Con fecha 20 de abril de 2024 se presentaron una serie de alegaciones al Ministerio de Transportes respecto al "PROYECTO DE TRAZADO. HUMANIZACIÓN Y EJECUCIÓN DE CARRIL BICI EN LAS CARRETERAS DEL ESTADO N-611 Y N-623 EN EL TÉRMINO MUNICIPAL DE SANTANDER". Se presenta un estudio de la valoración positiva/negativa de las mismas.

Hoja 1 a 4

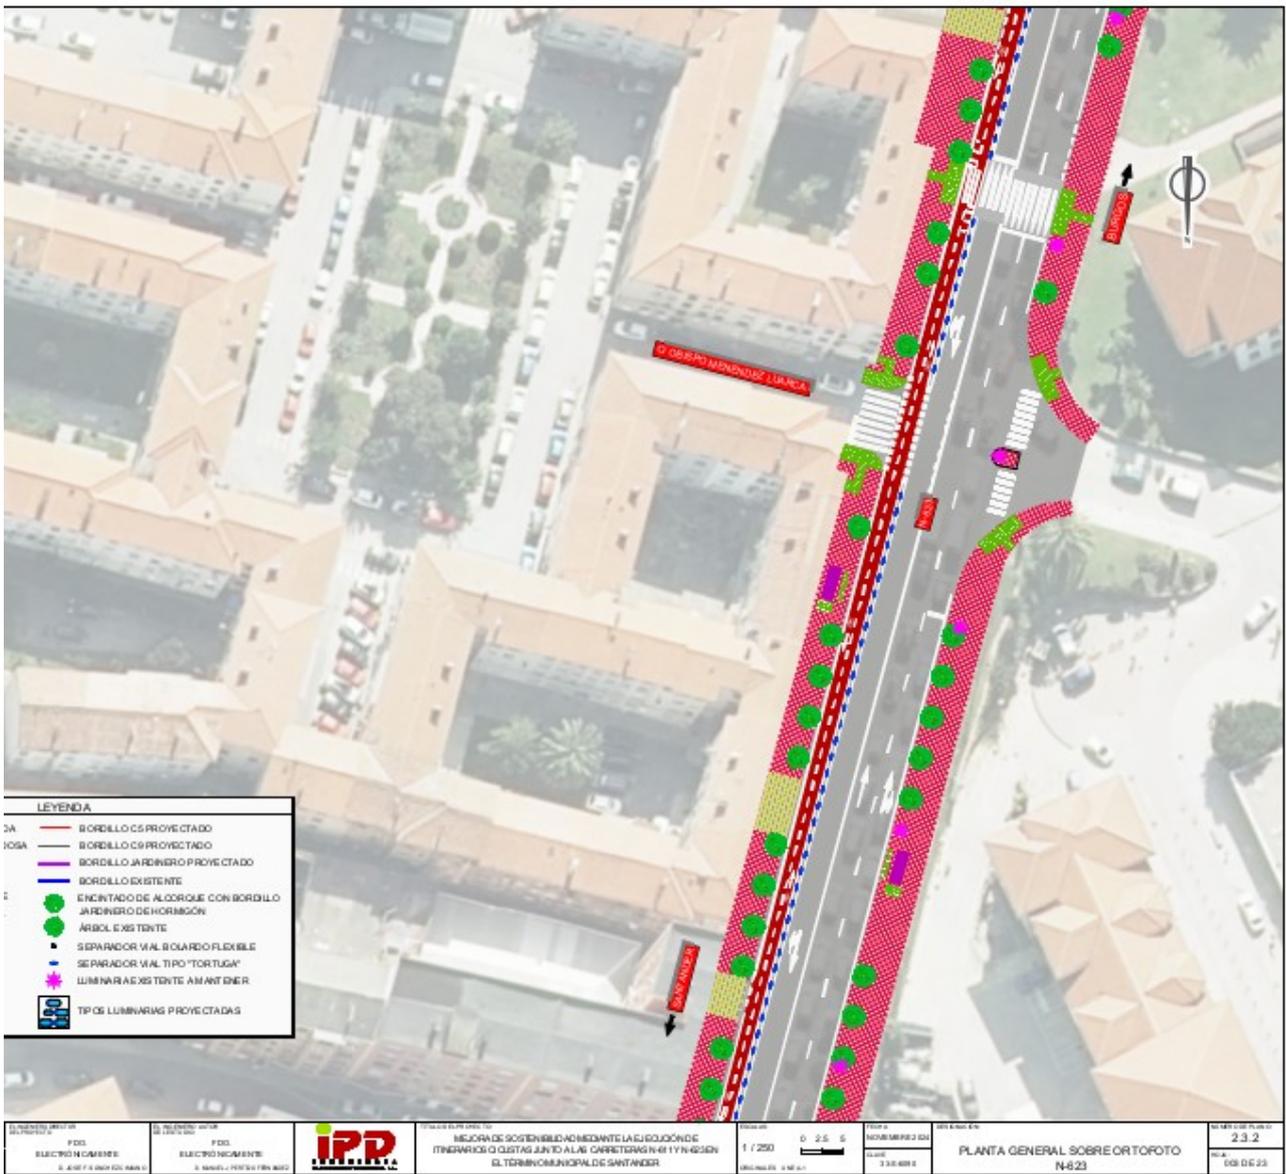
En todo el trazado inicial (planos 1-4) no aparece ningún árbol y tampoco aparecen en el apartado de árboles de gran porte a transplantar. En la actualidad, tal y como figura en la siguiente foto si que existen.

Debido a que se va a realizar un cambio de baldosa en toda la calle Jerónimo Sainz de la Maza se solicita la preservación del arbolado y que así figure en los planos

Los árboles existentes aparecen en el proyecto como arbolado a preservar.

Hoja 6 a 10

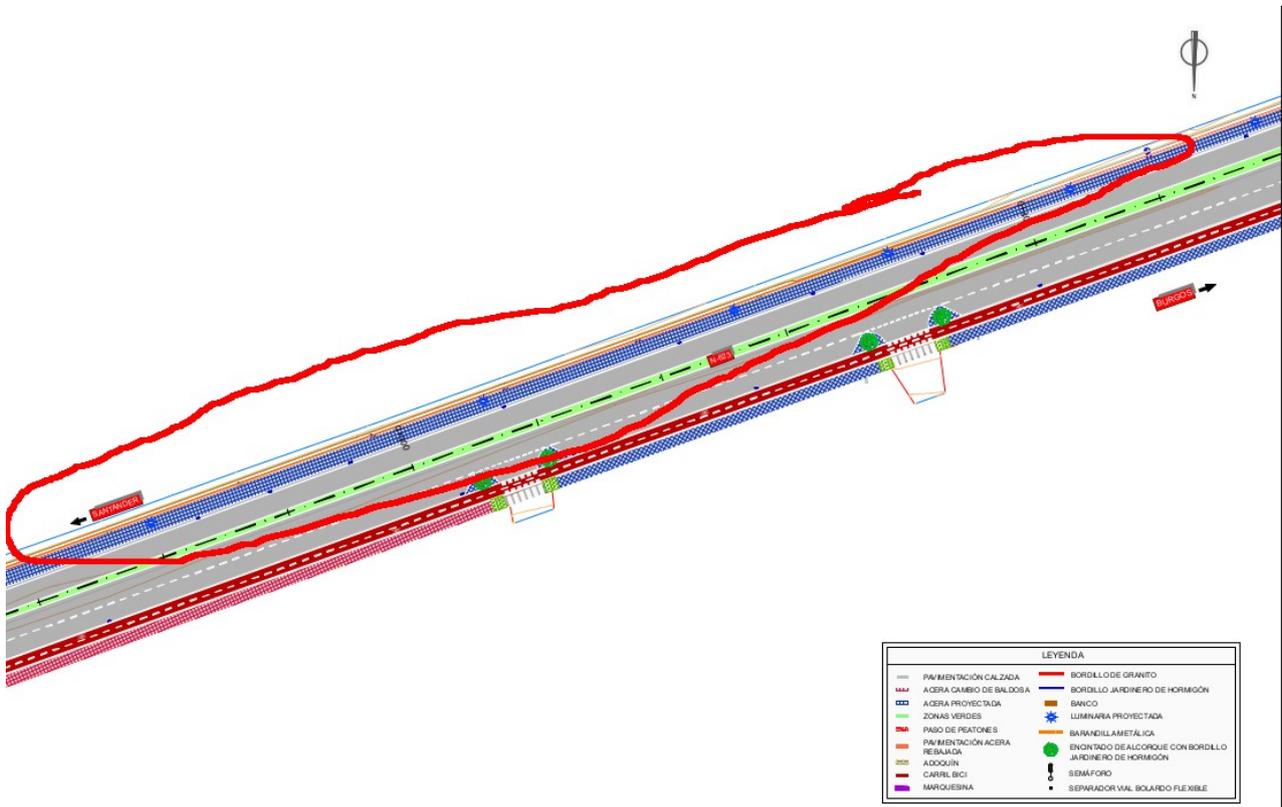
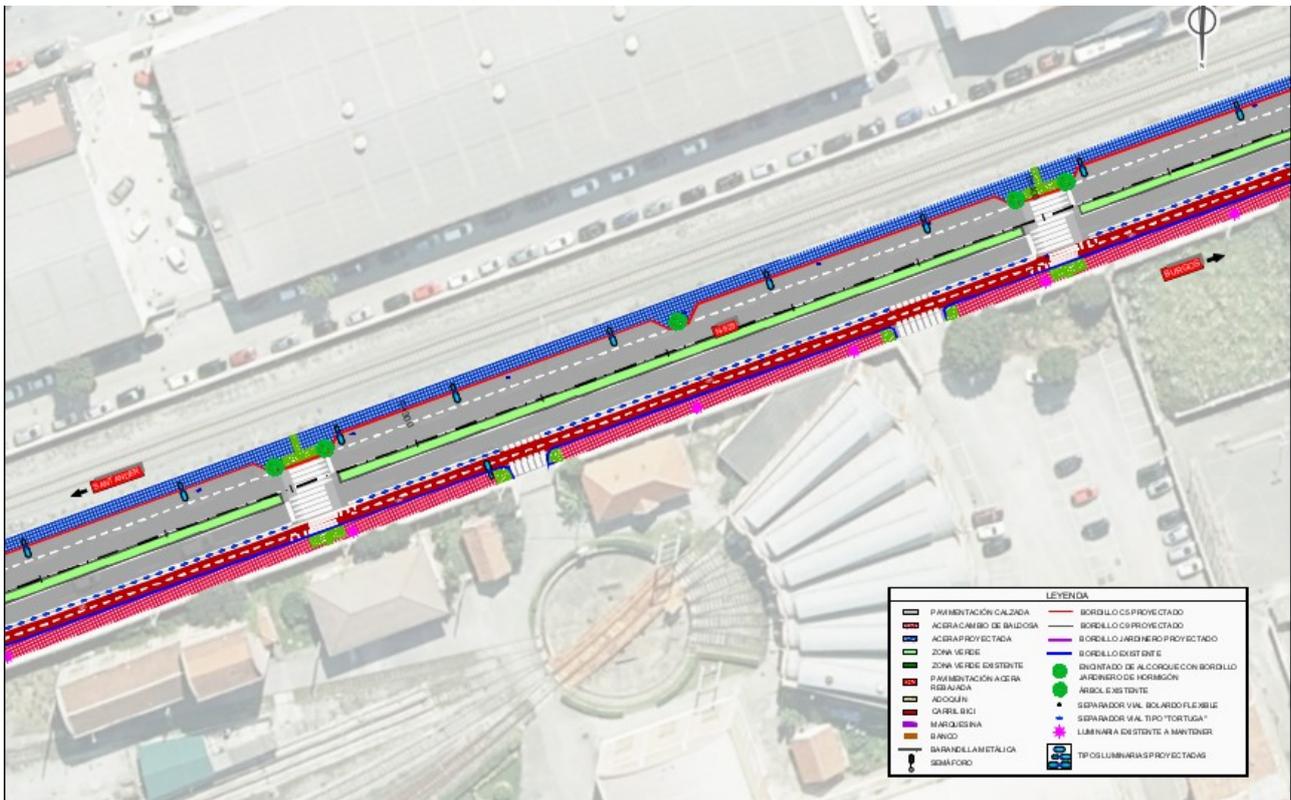
Se solicita la instalación de más arbolado en el sentido sur a fin de hacer el camino más agradable para los peatones.

Tal y como se ha explicado en el apartado del carril bici, la plataforma es más ancha que la sección medida y además se puede emplear parte del espacio de mediana variable, por lo que debería permitir un espacio peatonal suficiente.

Se ha valorado parcialmente

Al cambiar la banda de aparcamiento de lado aparece algo más de arbolado en el proyecto, pero se considera escaso.

Hoja 4

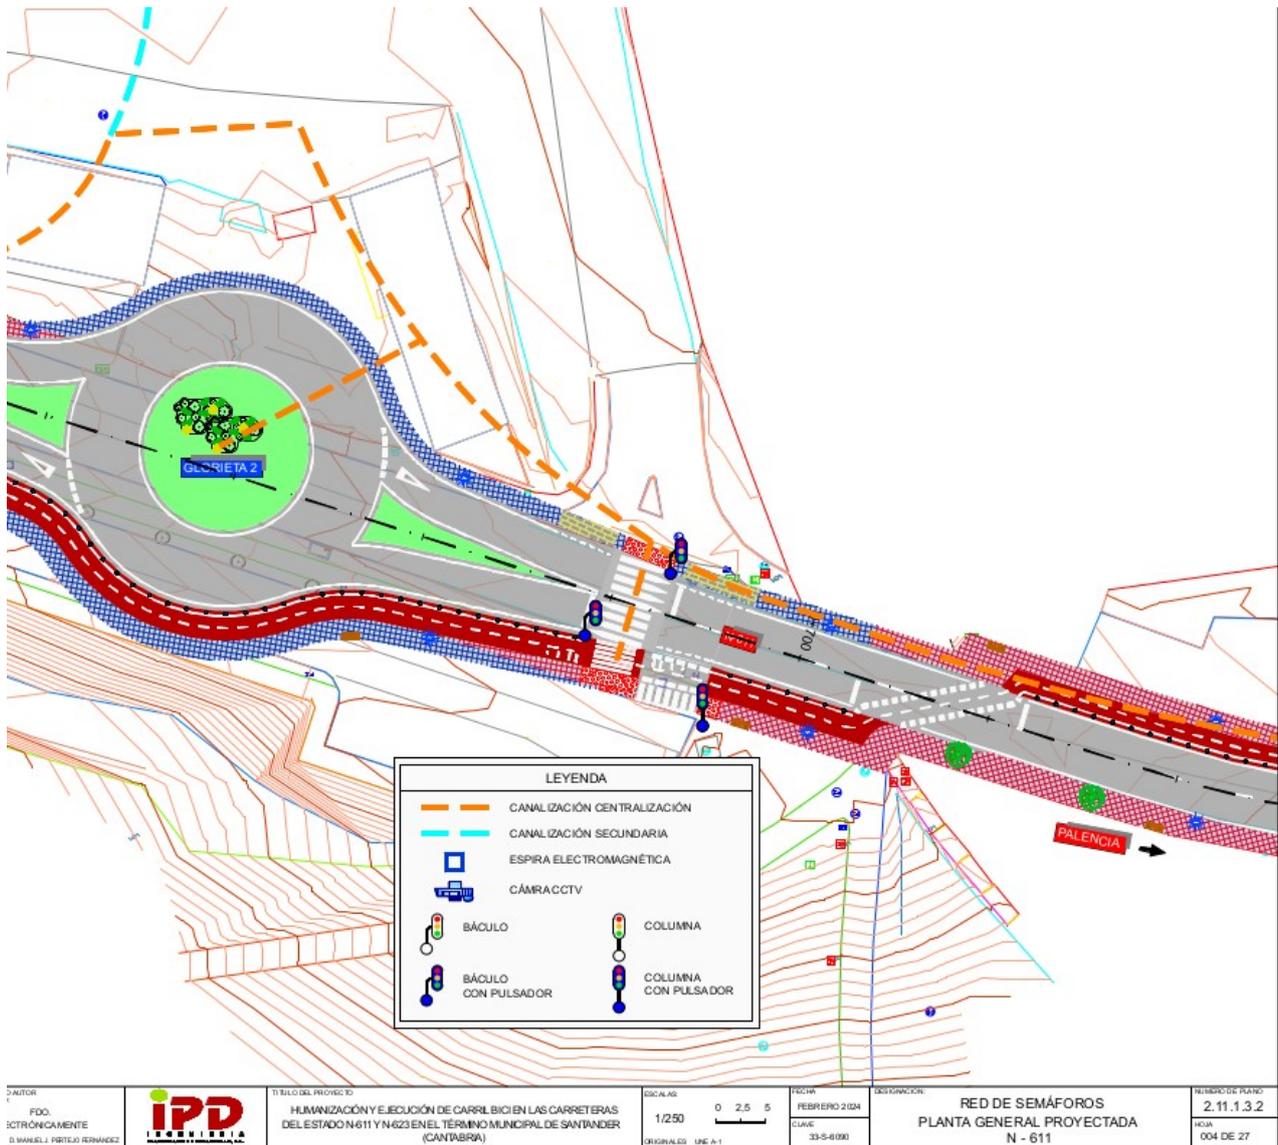
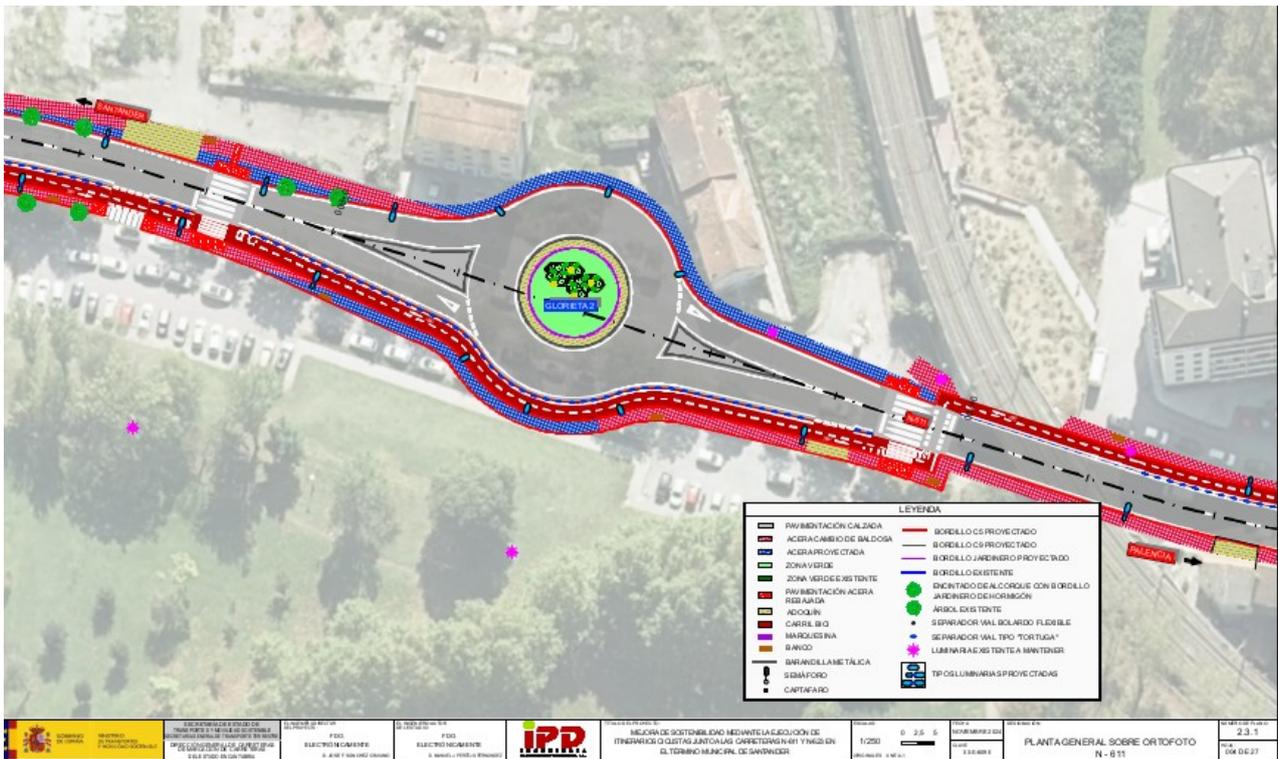
Se valora como peligroso el paso ciclista, especialmente al estar situado en una zona con poca visibilidad debido a la curva y a la oscuridad del puente del ferrocarril, por lo que propone añadir un semáforo con pulsador al cruce ciclista (integrado en el conjunto de semáforos ya existentes.)

Se ha valorado parcialmente

Modificando el trazado del paso ciclista

Hoja 5

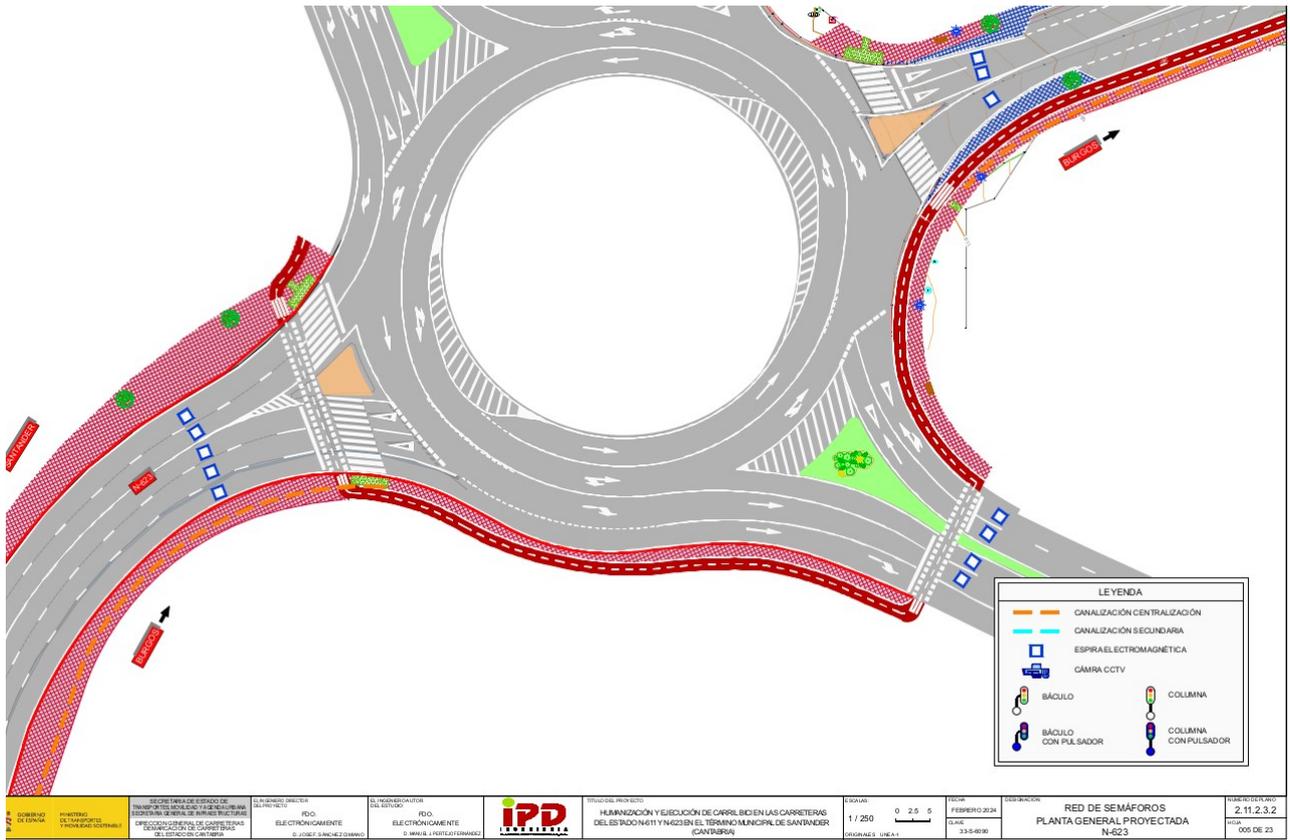
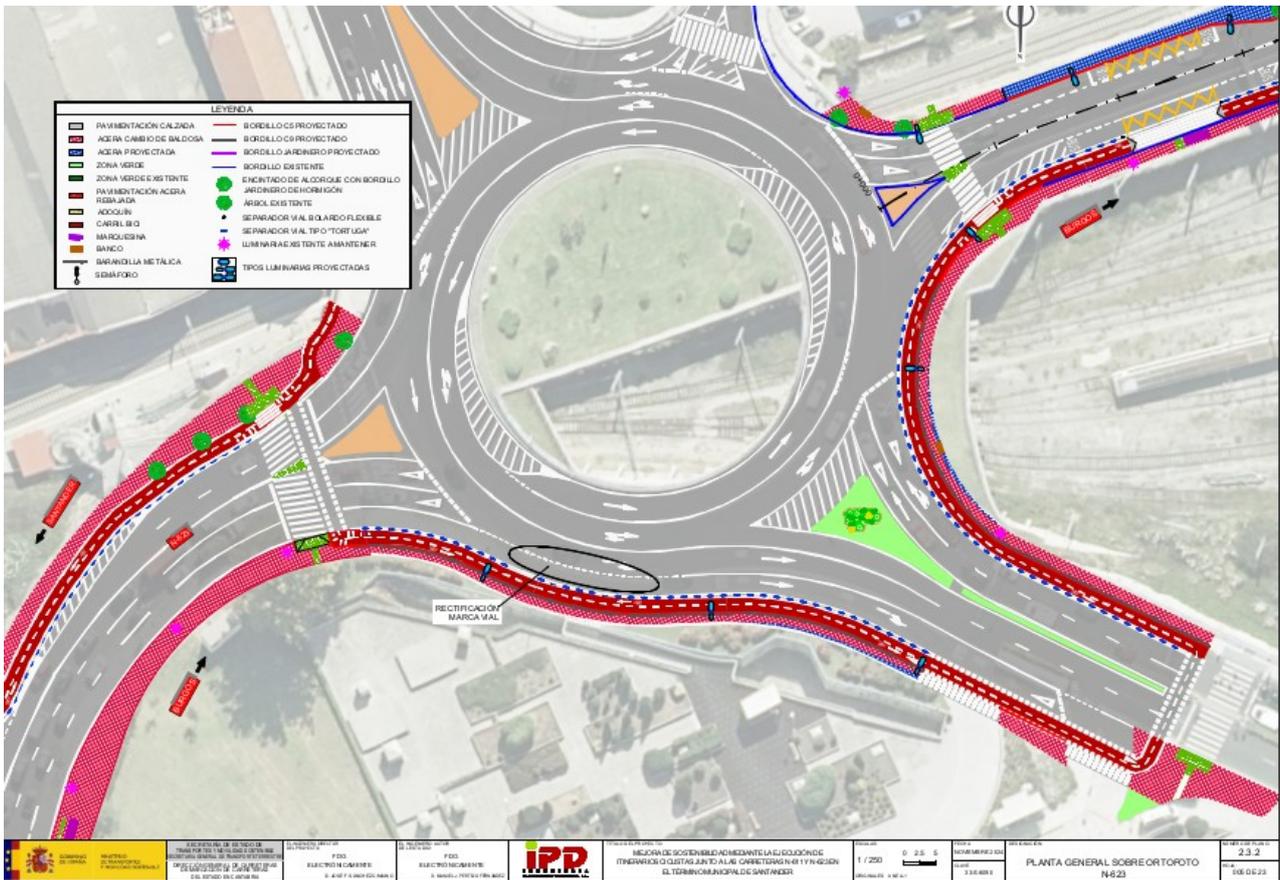
Se considera peligroso el cruce ciclista que atraviesa la S-21 (Intercambiador la Marga-la Albericia) debido a que cruza cinco carriles en dos fases en una zona que tiene actualmente una alta velocidad, por lo que se solicita la incorporación de un semáforo para bicicletas a este cruce.

Se ha valorado parcialmente

Modificando el trazado del paso ciclista

Hoja 1

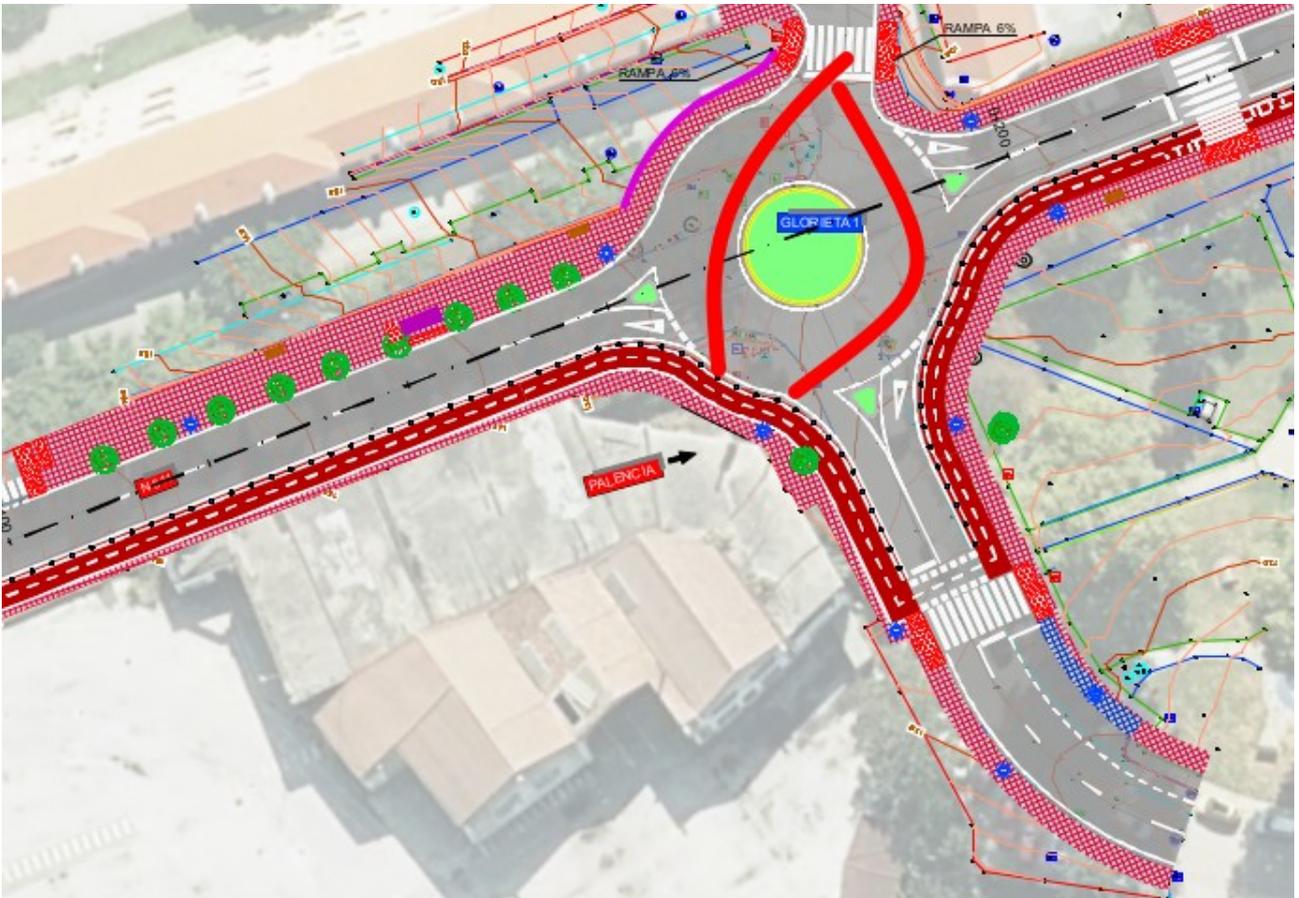
Se solicita incorporar un acceso desde el carril bici hasta las Casas de la Renfe. Se sugiere emplear marcado horizontal dentro de la rotonda para facilitar el itinerario ciclista hacia la zona residencial.

Hoja 6

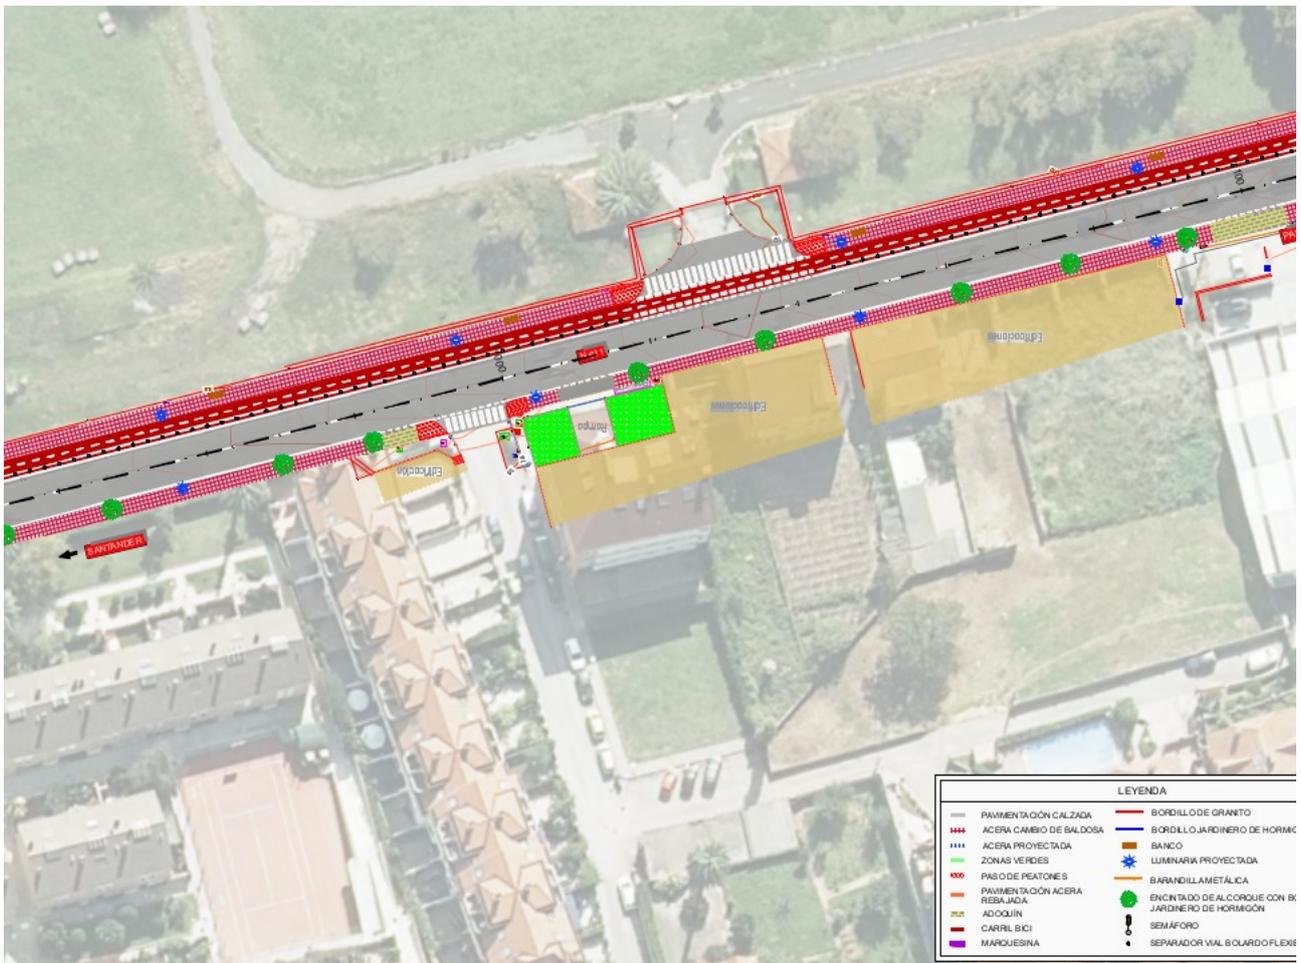
Se solicita valorar la posibilidad de incorporar un acceso protegido hacia la zona residencial sur.
